ATTO DIRIGENZIALE

N. 00638 del 24/10/2024 del Registro delle Determinazioni della AOO 089

OGGETTO: [ID VIP 8765] - Parco agrovoltaiico "Impianto AEPV20" di potenza elettrica complessiva pari a 38,43 MW, da realizzare nel Comune Brindisi (BR).
Istanza per il rilascio del Provvedimento di VIA statale ex art. 23 del D.lgs. n. 152/2006 e ss.mm.ii.
Proponente: Brindisi Solar Energy S.r.l.

Fig. 1 - Area dell'impianto con buffer di 500 m rispetto a beni sottoposti a tutela (PPTR)

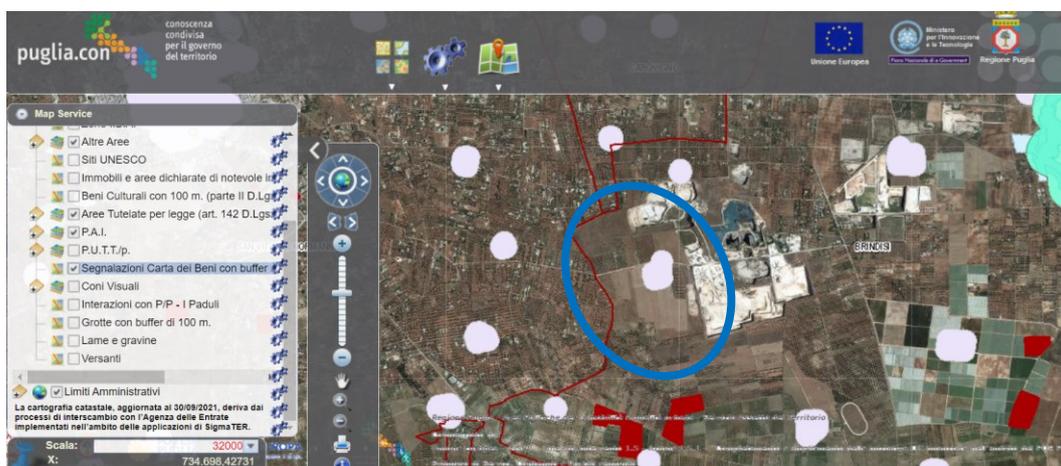
- **non ricade** nella fascia di rispetto dei beni sottoposti a tutela (500 metri per gli impianti fotovoltaici, lett. c quater) (vedi fig. 1).

Fig. 2 - Ubicazione dell'impianto rispetto alle aree non idonee ex RR 24/2010

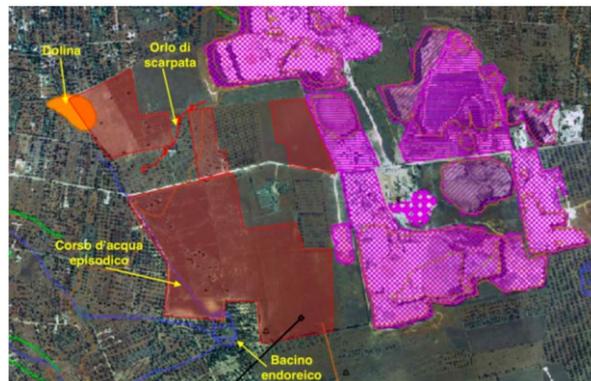
L'area dell'impianto proposto **non ricade** tra quelle indicate come **non idonee** ai sensi del regolamento regionale n. 24 del 2010. In proposito, si veda la successiva fig. 2.
